Gmina Kruszwica
ul. Nadgoplańska 4

Znak sprawy: PIFZ-Z.271.12.2020

ODPOWIEDŹ
na zapytanie w sprawie SIWZ

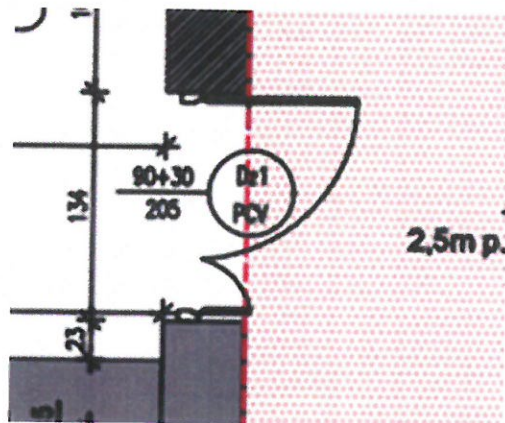
Drzwi wejściowe w zestawieniu mają oznaczenie D1 jako PCV, a na rzutach – oznaczenie AL – z jakiego materiału mają być wykonane?

Drzwi mają być wykonane z PCV. Oznaczenie na rysunku A03 jest PCV.

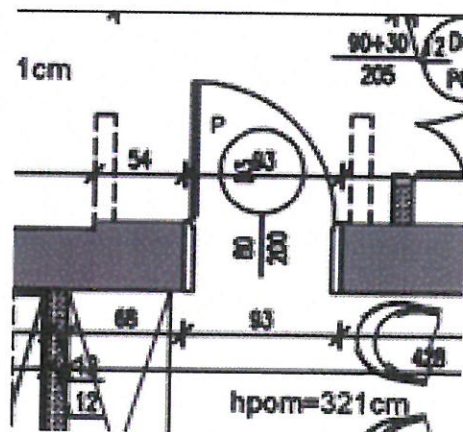
Brak zgodności zestawienia stolarki drzwiowej z oznaczeniami na rysunkach w zakresie odporności ogniowej (drzwi D3 – na rzucie EI 30; w zestawieniu brak wymogów; drzwi Dz1 – na rzucie EI60 – w zestawieniu brak wymogów; drzwi Dw2 – w zestawieniu EI 30 – na rzucie brak wymogów).

Drzwi na rzucie mają prawidłowe oznaczenie – bezklasowe. Rysunek A03.
